ゼオライト土嚢等処理設備設置の背景について

ゼオライト土嚢等処理設備設置に関する指摘事項

2023年5月26日
東京電力ホールディングス株式会社

図 2.9.2-1 ゼオライト土嚢等処理設備の処理運転時

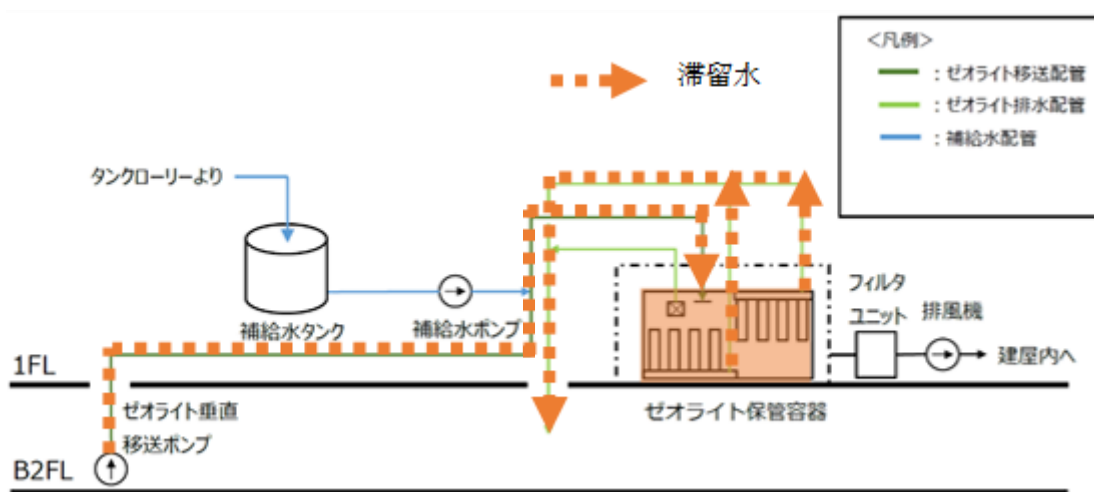
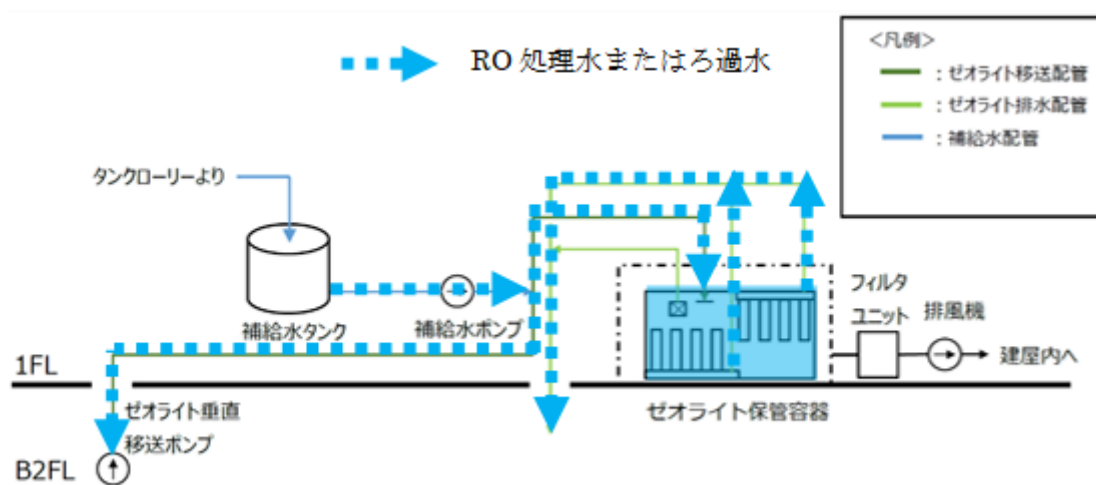
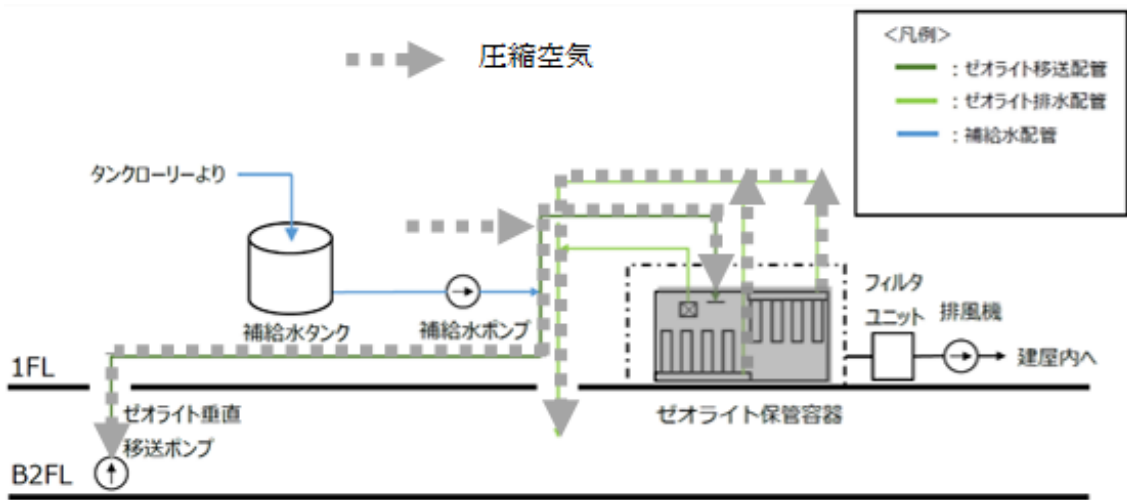
| No | 項目 | コメント | 回答 | (参考) まとめ資料 |
|----|---|---|--|------------------------|
| 19 | 放射性液体廃棄物の処理・保管・管理 (II, 9) / 放射性気体廃棄物の処理・管理 (II, 10) | ゼオライト注入系、排水系、補給水系（RO 水利用の場合）として新たに設置するトラフ・配管等について、ゼオライト等の移送中、移送していない時などの配管内の状態を資料に示して説明するとともに、トラフ・配管等からの漏水対策（漏えい防止、漏えい検知、堰等による汚染拡大防止等）を含めた閉じ込め機能や遮へい機能についてハウス外の配管、ハウス内の配管、保管容器周辺と分けて網羅的に資料に示して説明すること。また、新たに設置する淡水タンクについても同様に、使用する淡水（RO 水の場合）に応じて漏えい対策を含めた閉じ込め機能及び遮へい機能について資料に示して説明すること。 | ・ゼオライト等の移送中、移送していない時などの配管内の状態は纏め資料2.9.9 別紙2に記載。 ・機器等には設置環境や内部流体の性状等に応じた適切な材料を使用し、遮へいや漏えい防止を行う。 ・機器等は独立した区画内に設けるかあるいは周辺に堰等を設け、汚染拡大防止の対策を講じる。 ・ゼオライト土嚢等処理設備の漏えい検知対策として、機器、配管及び容器の取合いでフランジ接続となる箇所については、ハウス内に設置した上で、漏えい受けパン又は堰と漏えい検知器を設置し、漏えいの早期検知を図る。 | 2.9.9 |
| 20 | 放射性液体廃棄物の処理・保管・管理 (II, 9) / 放射性気体廃棄物の処理・管理 (II, 10) | 移送後の配管内及び保管容器搬出時のフラッシングの内容について資料に示して説明するとともに、洗浄水等を用いる場合にはその水源及びフラッシング後廃液の回収、処理方法について具体的に資料に示して説明すること。 | 移送後の配管内及び保管容器搬出時のフラッシングについては、纏め資料2.9.9 別紙2に記載。洗浄水等を用いる場合にはタンクローリーより補給する。フラッシング後廃液については建屋地下階に移送する。 | 2.9.9 |

ゼオライト土嚢等処理設備の運転状態別の配管の状態

ゼオライト土嚢等処理設備の配管は、地下階からゼオライト土嚢等を移送する処理運転時は、滞留水とゼオライト土嚢等を配管内に通水するが、移送をしていない場合は、補給水タンクから供給される、RO 処理水またはろ過水を使用して配管のフラッシングおよび圧縮空気による水抜きを実施し、配管内のゼオライト土嚢等の影響による線量上昇や、ゼオライト土嚢等の漏えいリスクを低減する。

図 2.12.1-1 ゼオライト土嚢等処理設備設置の設置工事の
作業エリアの外部放射線に係わる線量率（2022 年 8 月）

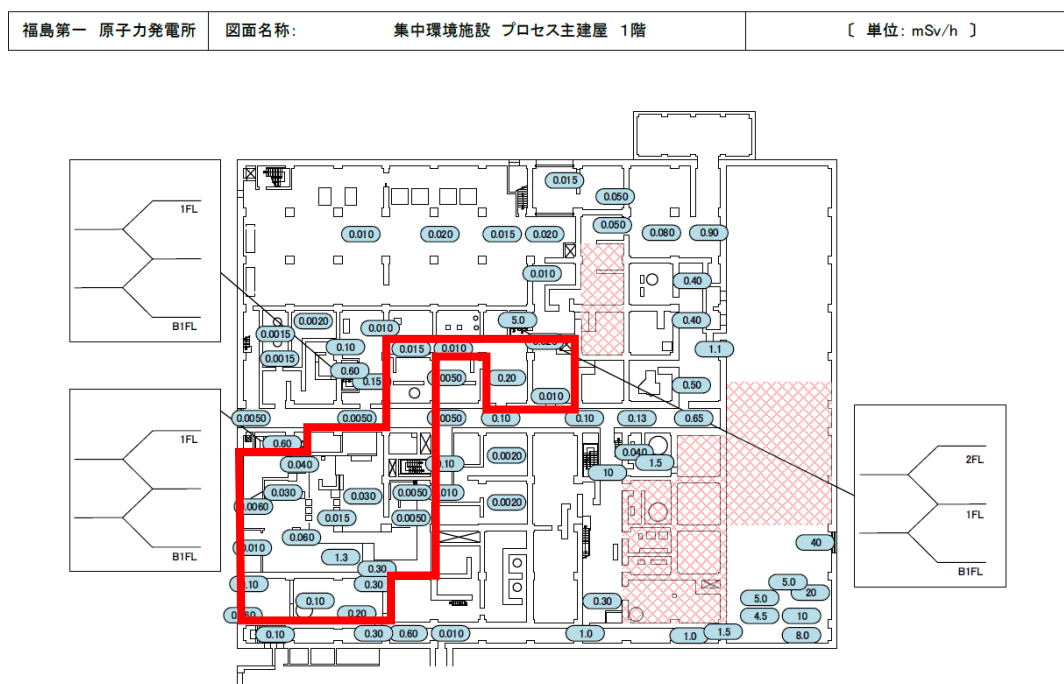
| No | 項目 | コメント | 回答 | (参考) まとめ資料 |
|----|---|---|--|------------------------|
| 25 | 作業員の被ばく線量の管理等 (II, 12) | ゼオライト回収作業等（今回の申請範囲）にあたり想定されるトラブル（例：汲み上げ水の漏えい等）について資料に示して説明するとともに、それらに対する措置（特に人の作業が必要となるもの、その際の想定被ばく量等）について具体的に資料に示して説明すること。 | トラブル時の対策としては、遠隔作業を基本として、作業員の被ばく量は通常の管理値（0.8mSv/日）にて実施可能な作業を計画する。配管については、2重ホースを使用する等、漏えいを防止する構造したうえで、遮へい付きのトラフ内に設置する方針。万一配管より漏えいした場合は、トラフ内に留まる構造とし、漏えいの拡大を防ぐ。回収対応については、高線量が予想されることから、ロボットにて遠隔で実施する。その他、ゼオライト回収作業等（今回の申請範囲）にあたり想定されるトラブルについて、主にケーブルマネジメント、一連のROVの遠隔動作、想定トラブル対応を今後、実規模モックアップにて検証を進めていく。 | 2.14.8.1 2.12.2 |

ゼオライト土嚢等処理設備の設置工事では、プロセス主建屋、高温焼却炉建屋内で工事が行われるが、何れのエリアにおいても、外部放射線に係わる線量率は低減されており、放射線業務従事者が過度に被ばくする恐れはない（図 2.12.1-1～2 参照）。また、それぞれの作業の放射線被ばくのリスクに応じて作業エリアの区域区分を表 2.12.1-1 のように設定して、それぞれの作業時には適切な放射線被ばく管理措置を講じる（図 2.12.1-3 参照）。

図 2.13.1-1 ゼオライト土囊等処理設備の
設置範囲におけるスピーカーのエリア図

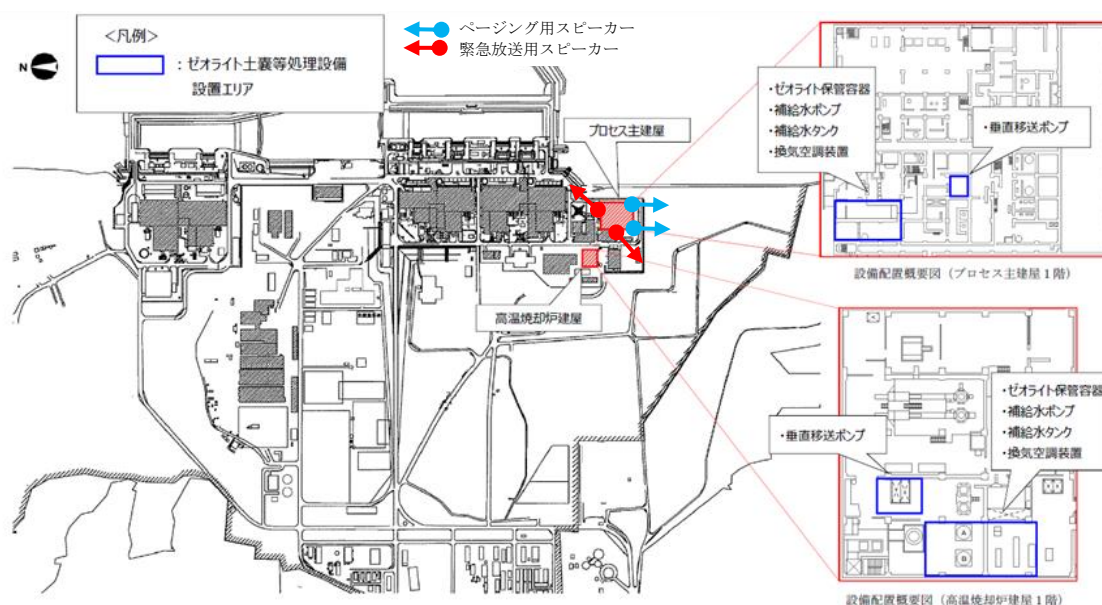
| No | 項目 | コメント | 回答 | (参考) まとめ資料 |
|----|---|---|--|------------------------|
| 27 | 緊急時対策 (II, 13) | 大規模な自然災害等に備えて、必要とされる資機材（通信連絡設備等）や安全避難通路等について資料に示して説明すること。 | ゼオライト土嚢等処理設備において、地震の影響により安全機能を喪失するような事象が発生した場合の緩和策は図2.14.2.1-4を参照。引き続き詳細検討を進め、必要とされる資機材（通信連絡設備等）や安全避難通路等について資料にお示しする。 | 2.14.2.2 2.11 |

ゼオライト土囊等処理設備の設置範囲において、「実施計画Ⅱ章 1.13 緊急時対策」の規定に従い、所内の作業者等に対して必要な対応等を指示するために設置されているスピーカーのエリア図を図 2.13.1-1 に示す。

また、緊急放送が聞こえないエリアで作業を実施している場合は、作業主管 G より携帯電話にて免震重要棟・高台等への避難を指示する他、緊急放送が聞こえないエリアでの作業者に対しては、警備誘導班がスピーカー車により免震重要棟・高台等への避難を指示する計画となっている。
